Planprogram för Mariesjö

Samrådsredogörelse

Upprättad 2020-08-19

Dnr PLAN.2016.6

Bild 2: Föreslagen väg för stråket (rött). Föreslagen lund samt befintligt grönt tak på cykelparkering utanför Pergolan (grönt) samt 10 elbilsplatser som skulle kunna vara kvar på längre sikt (gult).

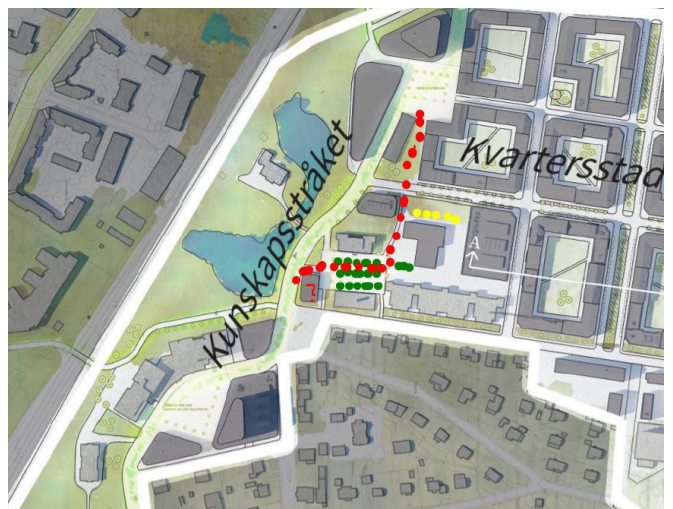
Kreativa Hus föreslår en omdragning av Kunskapsstråket för att få en mer naturlig dragning via teknikparken och vidare norrut mellan Växthuset och den nybyggda Pergolan. Befintlig parkeringsplats framför Växthuset skulle kunna utvecklas till grönyta/lund ingående i Kunskapsstråket när det finns andra parkeringslösningar att tillgå (se bild nedan).

Planprogrammet har, i samråd med bl.a. Kreativa Hus, justerats så att kunskapsstråkets dragning föreslås förläggas mellan Science Park Skövdes byggnader Växthuset och Pergolan. Planprogrammet har också tagit fasta på idén om att omvandla befintlig parkeringsplats vid Växthuset till en ny grönyta/lund som kan ingå i Kunskapsstråket.
